Modulo per la presentazione delle osservazioni per i piani/programmi/progetti sottoposti a procedimenti di valutazione ambientale di competenza statale

ID: Codice procedura (ID_VIP/ID_MATTM):10844

Impianto per la produzione di energia elettrica da fonte eolica, costituito da 6 aerogeneratori della potenza complessiva di 37,2 MW, un sistema di accumulo da 25 MW e relative opere connesse in località "Rempillo" nel comune di Pitigliano (GR).

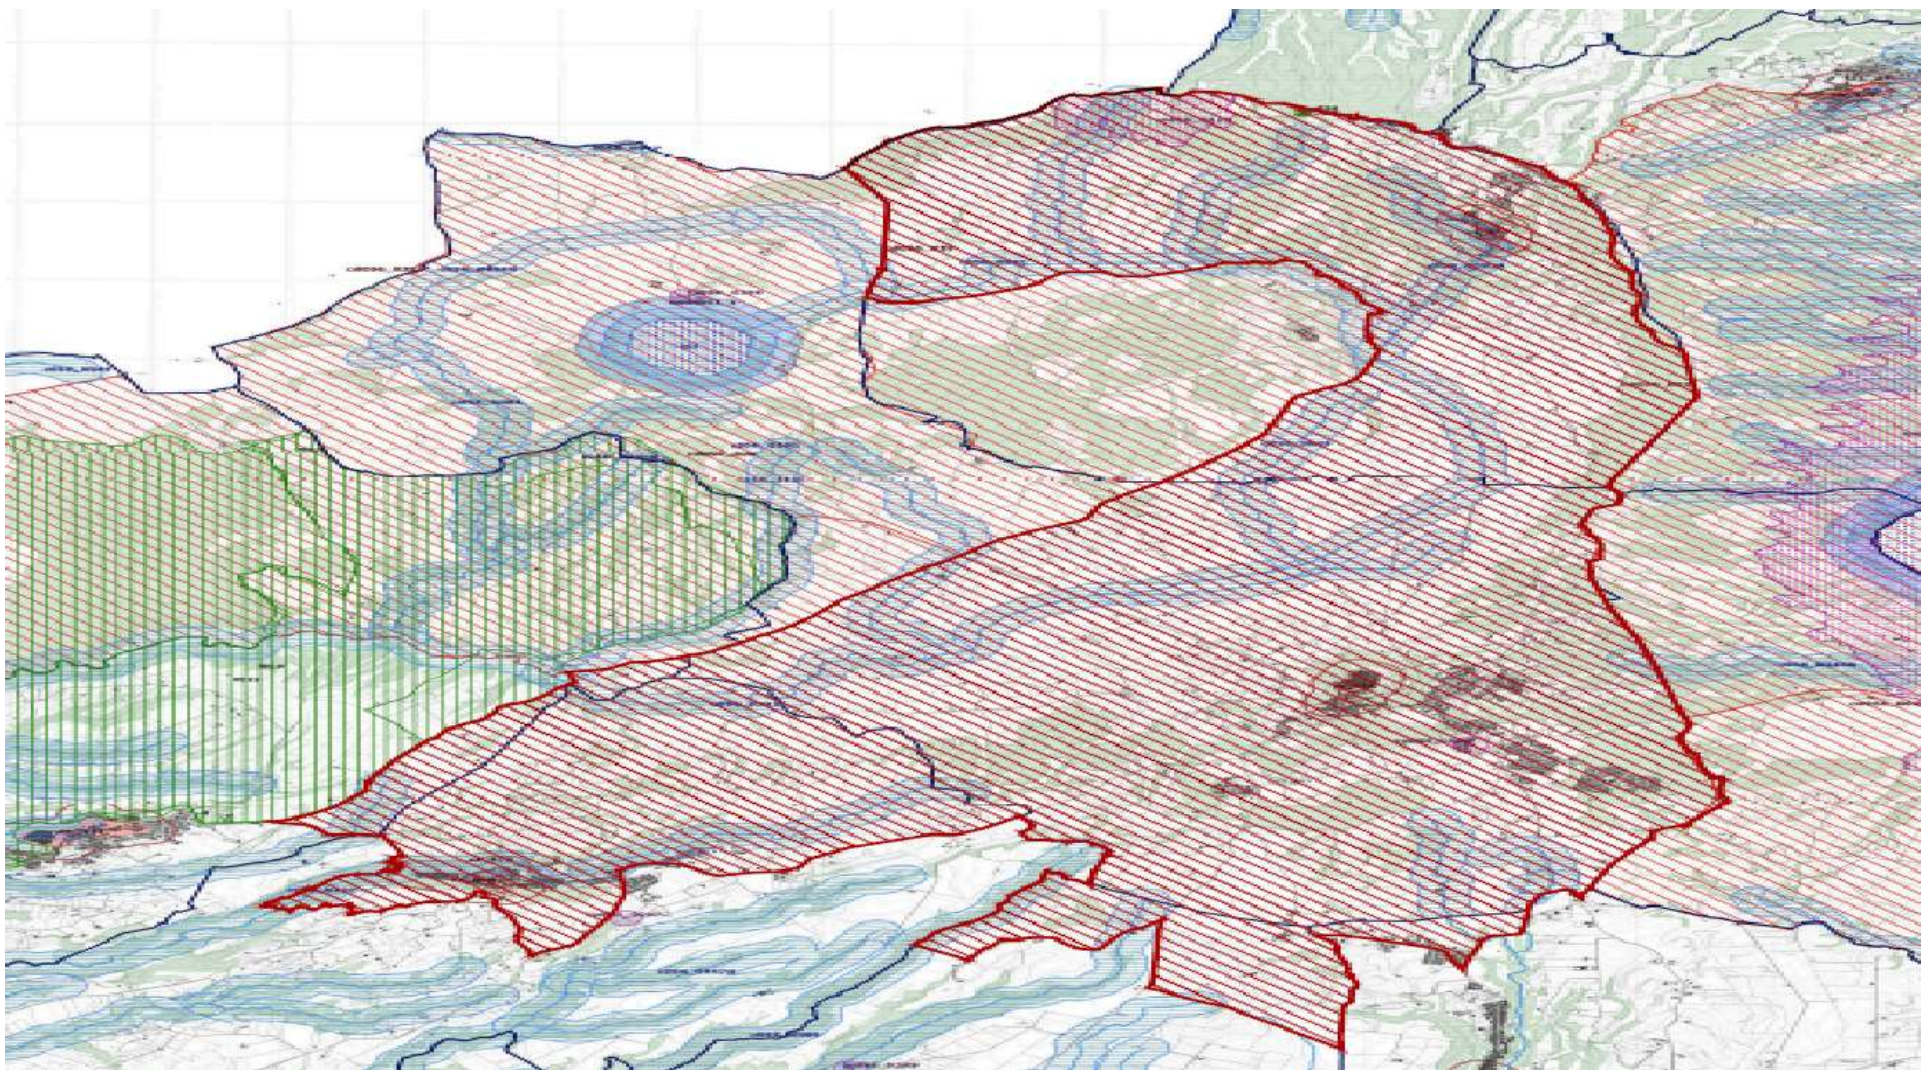
Alla luce del combinato disposto dal "vincolo sul patrimonio paesaggistico (artt. 136 e ss. e 142 del decreto legislativo n. 42/2004 e ss.mm.ii.) e sui beni culturali" (artt. 10 e ss. del decreto legislativo n. 42/2004 e ss.mm.ii.) e dal comma 8 lettera c-quarter del D.Lgs 191/2021 e ss.mm.ii si evince che, ad oggi, le aree in cui sono previsti gli insediamenti dei sei aerogeneratori dell'impianto eolico denominato "Rempillo" non sono idonee perché ricadono tutte all'interno della fascia di rispetto dei **beni paesaggistici di notevole interesse pubblico denominati "Conca del Lago di Mezzano e territorio circostante" (D.M. 22.05.1976)** comprendente anche il **vincolo "Selva del Lamone" (D.M. 22.05.1984)** tutelati dall'**art. 136 del Codice dei Beni Culturali e del Paesaggio** e in particolare un aerogeneratori (P01) è a 100 metri dal primo vincolo citato e gli altri cinque compresi in una distanza massima tra 1 km e 2 km (vedi immagine n. 1 dell'ALLEGATO). Nella fascia di rispetto dei 3 km anche la porzione di vincolo rappresentato dalla Selva del Lamone che gode di altre importanti tutele in quanto Riserva Naturale regionale (L. 394/91 e L.R. 29/97), Zona di Protezione speciale (ZPS) insieme ai Monti di Castro collegati tra loro da una Zona di Conservazione Speciale (ZSC), il sistema fluviale Fiume Fiora-Olpeta. La Selva del Lamone oltre il vincolo paesaggistico di notevole interesse pubblico che la rende area non idonea all'installazione degli impianti FER anche nelle sue fasce di rispetto dei 3 km, gode di un'altra tutela che ne rivela l'importanza di area di importanza internazionale per l'avifauna IBA (012) che viene collegata all'altra IBA (099) Lago di Bolsena attraverso la ZPS Caldera di Latera e la ZSC Lago di Mezzano che insieme sono compresi nel vincolo paesaggistico "Conca Lago di Mezzano..." e verranno uniti dal nuovo vincolo paesaggistico "*Ambito paesaggistico, geologico e geomorfologico dell'orlo della caldera di Latera e delle sue pendici interessate dai centri eruttivi periferici*" (si veda a riguardo la proposta pubblicata sul sito del MIC in data 09/08/2023 e

l'immagine n. 2 dell' ALLEGATO) all'area di notevole interesse pubblico "Conca del lago di

Bolsena” (D.M. 24.10.1960). Praticamente una vasta zona che per interesse paesaggistico e naturalistico oltre che storico, archeologico e identitario rappresenta un unicum nel panorama nazionale.

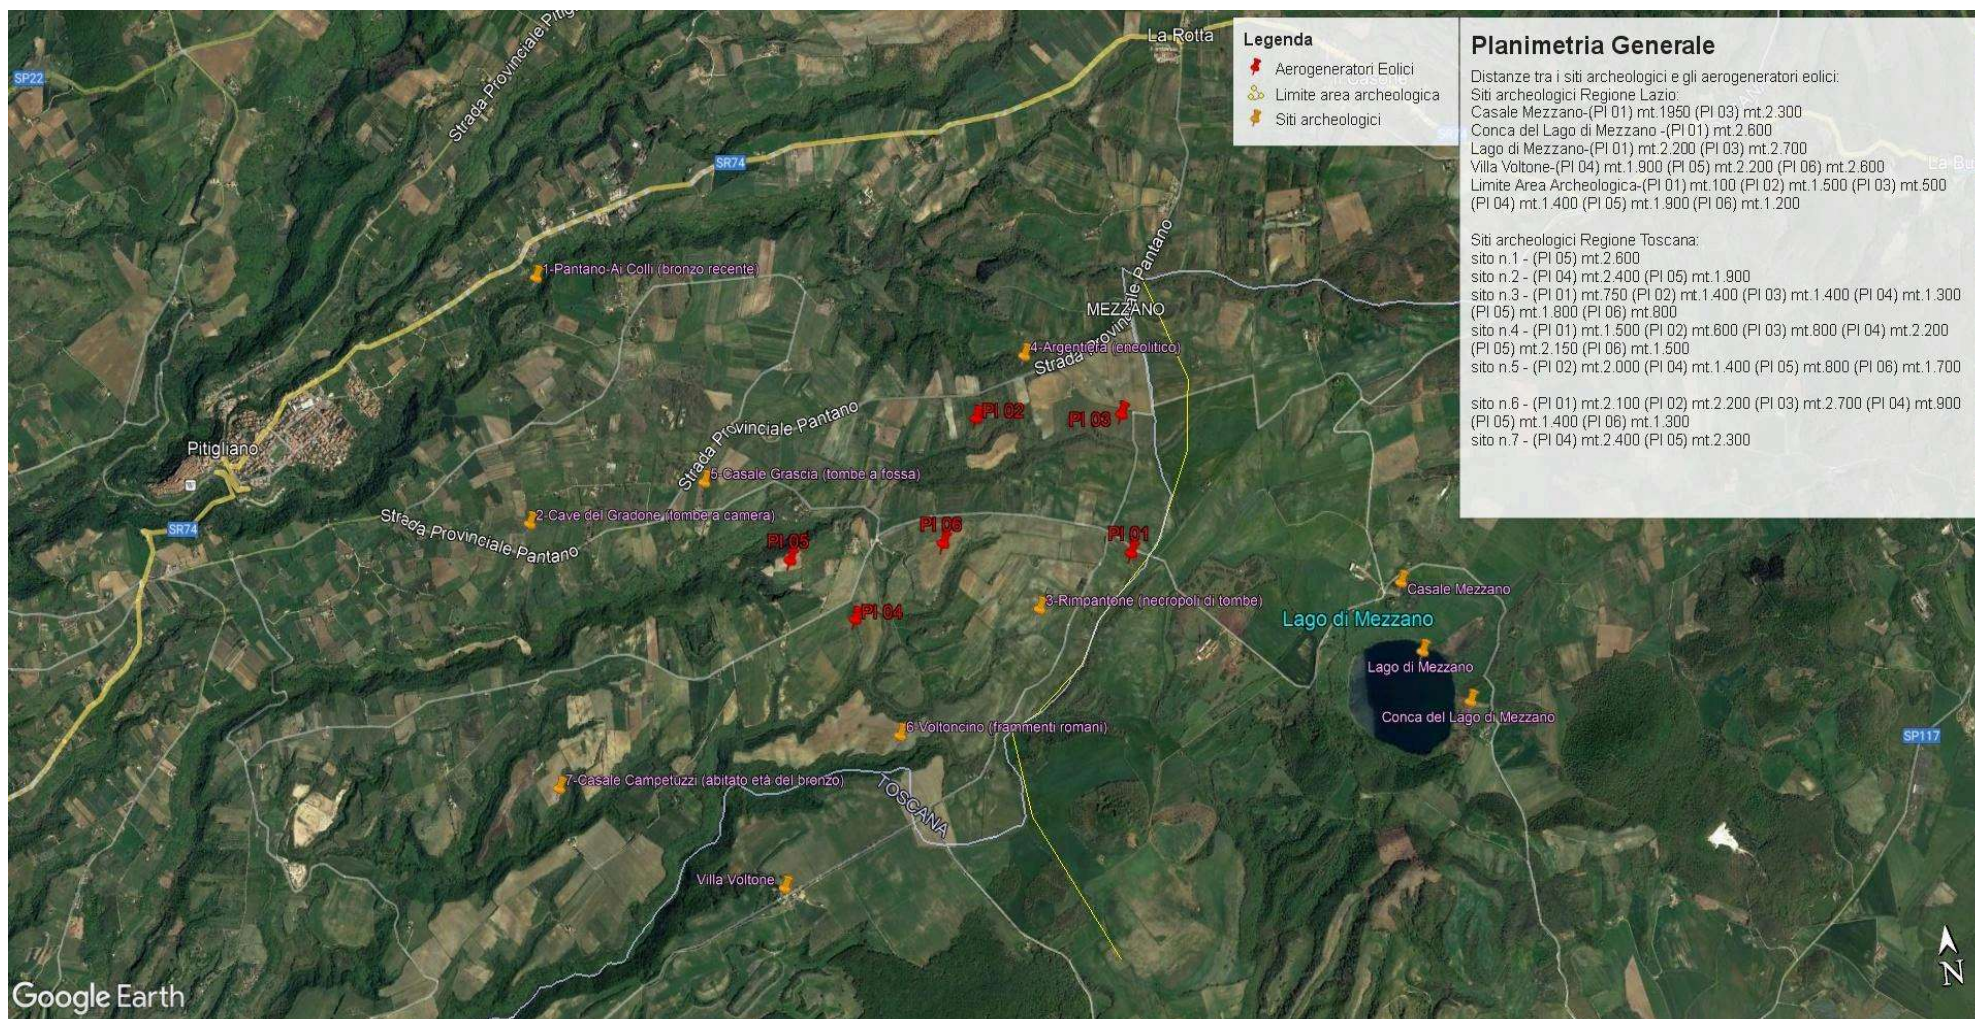
Inoltre, la zona in cui insisterebbe l’impianto eolico industriale Rempillo è compresa nelle fasce di rispetto di 3 km di diversi beni archeologici tutelati dalla parte II del Codice dei Beni Culturali (vedi Allegato, immagine n. 3). Inoltre le pale P04 e P05 ricadono all’interno di un’area archeologica che la Proponente vorrebbe cancellare per il semplice fatto che non è riportata nel documento regionale ma nel documento provinciale come meglio dettagliato nell’Osservazione n. 5. Alla luce di quanto documentato appare chiaro quindi che la collocazione dell’impianto non ha tenuto conto alcuno dei vincoli dell’area nella quale è stato progettato e l’inserimento dell’impianto eolico nel paesaggio e sul territorio non è corretto (Allegato IV delle Linee guida nazionali di cui al D.M dello Sviluppo economico del 10.09.2010).

In sintesi, visti l’art. 20 comma 8 lettera c) quater del D.Lgs n 199/2021 e le Linee guida nazionali appena citate, considerato l’enorme impatto dell’impianto eolico industriale denominato “Rempillo” sulla zona paesaggistica di notevole interesse pubblico ben individuata nelle immagini n.1 e n. 2 e sui Beni Culturali evidenziati nell’ immagine n. 3 dell’Allegato alle presenti Osservazioni, per la collocazione delle pale P04 e P05 direttamente all’interno del perimetro di un’area archeologica e per gli impatti anche sull’area intermedia e vasta dei pregiati territori laziali della Tuscia settentrionale e in particolare di quelli del pitiglianese ricco di emergenze agricole, naturalistiche, storiche e archeologiche del periodo etrusco ma non solo, si chiede che venga negata l’autorizzazione all’ insediamento dell’impianto eolico denominato “Rempillo”.

Immagine n. 4 Situazione di saturazione da impianti FER nella provincia di Viterbo. Non sono riportati gli impianti fotovoltaici e agrivoltaici che hanno inciso per buona parte nel cumulo di impianti FER per superare già nel 2023 gli obiettivi del PNIEC assegnati alla Regione Lazio per il 20230.

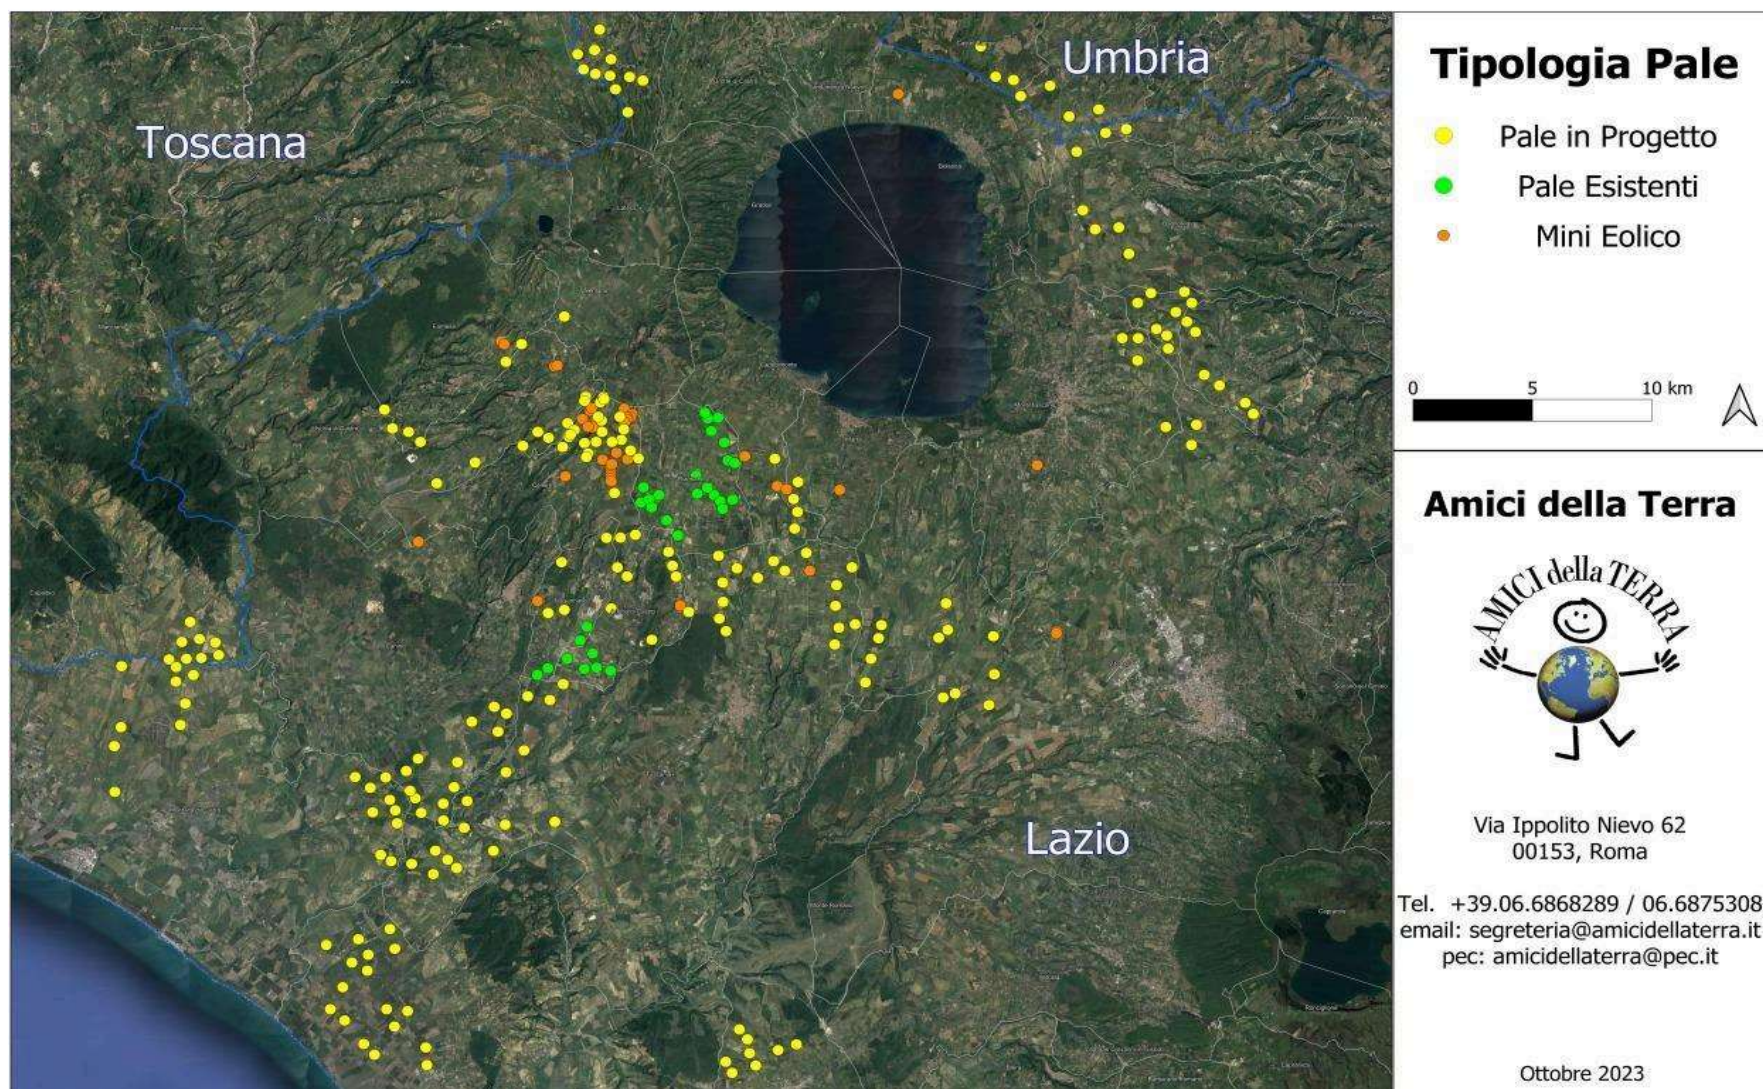
nn. 1 e 2 e crea anche degli impatti negativi anche sui beni naturalistici come verrà dettagliato nell'Osservazione n. 4. Inoltre andrebbe a sommarsi al già enorme cumulo di impianti eolici e fotovoltaici e geotermici che già creano una elevata criticità ambientale nella provincia di Viterbo e interferiscono anche con il territorio toscano come si può vedere dalle immagini nn. 4 e 5 dell'Allegato n. 1.
